**ФЕДЕРАЛЬНАЯ СЛУЖБА ПО НАДЗОРУ  
В СФЕРЕ ЗДРАВООХРАНЕНИЯ  
(РОСЗДРАВНАДЗОР)**

О новых данных по безопасности  
медицинских изделий  
регистрационные удостоверения  
№№ ФСЗ 2010/07048, ФСЗ 2010/07049

**Срочное уведомление о практических мерах безопасности**  
**Применимо к кардиостимуляторам REPLY, ESPRIT, KORA и FACIL<sup>1</sup>, изготовленным**  
**компанией «Сорин Груп Италия С.р.л.» (Sorin Group Italia S.r.l.)**  
**Улучшение, касающееся отображения остаточного ресурса программным**  
**устройством**

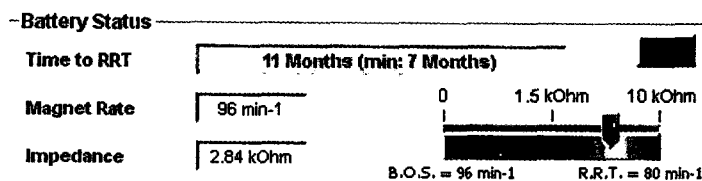
- Если **оценка стандартного и минимального времени до РСЗ** составляет от 3 месяцев до 3 лет, отображается «**стандартное время до РСЗ в годах и месяцах (минимальное время до РСЗ)**» и:
  - Фон соответствующего текстового поля серый, если **оценка минимального времени до РСЗ** составляет **>12 месяцев**;

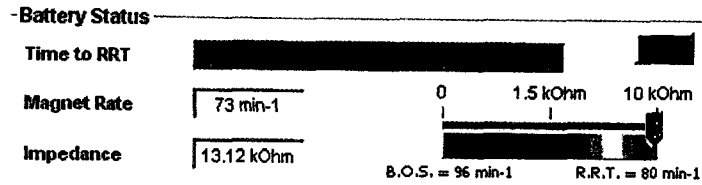
- Если оценка минимального времени до РСЗ составляет  $< 3$  месяцев, отображается « $< 3$  месяцев», а фон соответствующего текстового поля оранжевый. Отображается предупреждение: «При использовании в текущих условиях минимальный остаточный ресурс составляет  $\leq 3$  месяцев.»

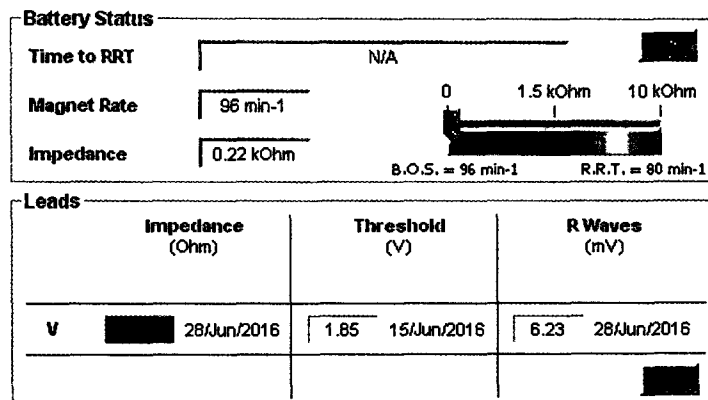
- Если наступил РСЗ, отображается «Наступил РСЗ», а фон соответствующего текстового поля красный.
